SN.7021.27.2019

Nr IZDKOS1a- 217-0815-POIiŚ5,2-7/13/2019/EB

Zakład Linii Kolejowych we Wrocławiu wnioskuje w ramach realizowanego zadania pn.: „Prace na linii kolejowej nr 289 na odcinku Legnica – Rudna Gwizdanów” o zmianę lokalizacji peronu na przystanku osobowym Rudna Miasto znajdującego się w ciągu linii 289. Proponujemy, aby nowy peron wybudować od strony budynku dworca (ul. Kolejowa). Za wyborem nowej lokalizacji przemawiają następujące aspekty:

dotyczy: Prace na linii nr 289 na odcinku Legnica – Lubin, peron Rudna Miasto

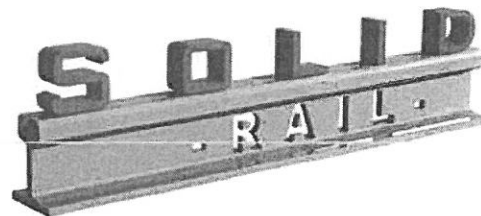
- poprawa obsługi podróżnych od strony miasta poprzez bezpośredni dostęp do peronu z miejskiego układu komunikacyjnego, w tym poprawa bezpieczeństwa
- brak konieczności zastosowania wind oraz łatwiejsza dostępność dla osób o ograniczonej możliwości poruszania się
- mniejsze koszty eksploatacji ze względu na eliminację wind.

W przypadku przyjęcia powyższego wariantu konieczna będzie rozbiórka dotychczasowego peronu nr 1 wraz z wyrównaniem międzytorza i przebudową przejścia pod torami w zakresie likwidacji wyjścia na dotychczasowy peron (schody i wiata na zejściem).

Działając z upoważnienia PKP Polskie Linie Kolejowe S.A. informuję, że na wniosek Zakładu Linii Kolejowych we Wrocławiu uległa zmianie lokalizacja krawędzi peronowej na przystanku osobowym Rudna Miasto. Peron zostanie wykonany bezpośrednio od strony budynku dworca, co pozwoli na bezpośredni dostęp do peronu od strony placu dworcowego, bez konieczności korzystania z przejścia podziemnego. W załączeniu przesyłamy pismo nr IZDKO1a-217-0815-POLiS5,2-7/13/2019/EB z dnia 24/04/2019 oraz 1 egzemplarz projektu wykonawczego peronu Rudna Miasto. W razie potrzeby proszę o kontakt.
